1.1 变更记录

硬件版本号	变更记录
EBF410149V2R2 20250908	1. U48、U49(XL9535QF24)的 i2c 地址设置引脚悬空不稳定，改接 GND

图 1

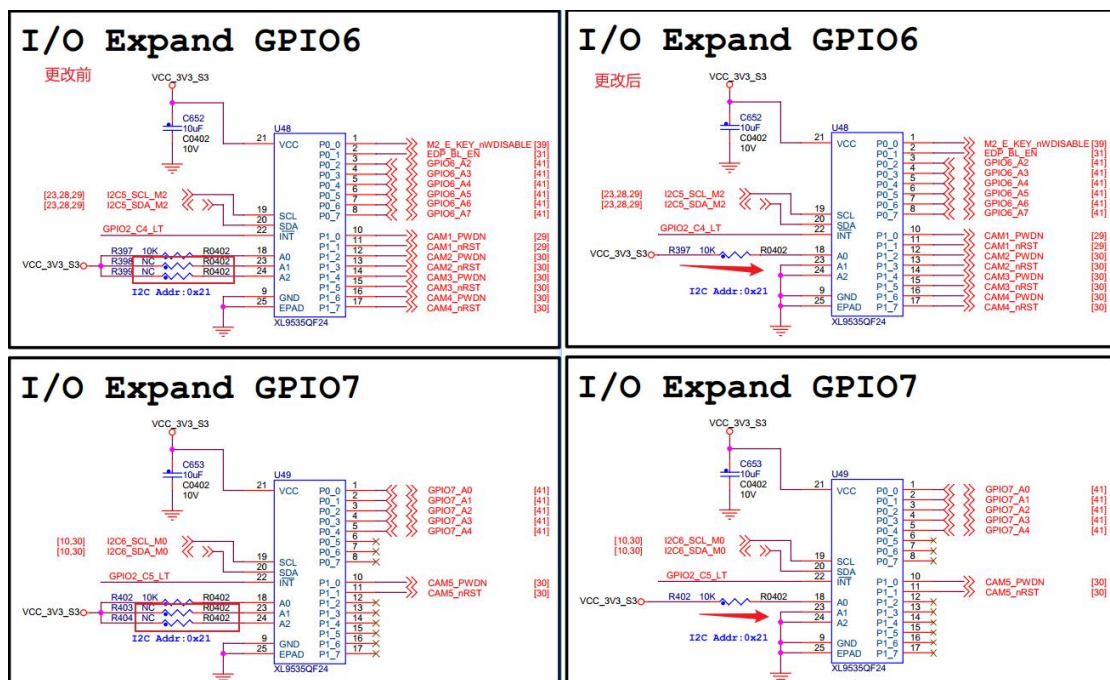
U48、U49(XL9535QF24)的 i2c 地址设置引脚悬空时，地址设置不稳定，概率出现无法设置扩展 IO 高低电平的现象。

1. 删除 R398、R399、R403、R404，分别把 U48 和 U49 的 23、24 引脚接到 GND，把 i2c 地址稳定设置为 0x21，更改前后对比如图 1 所示。
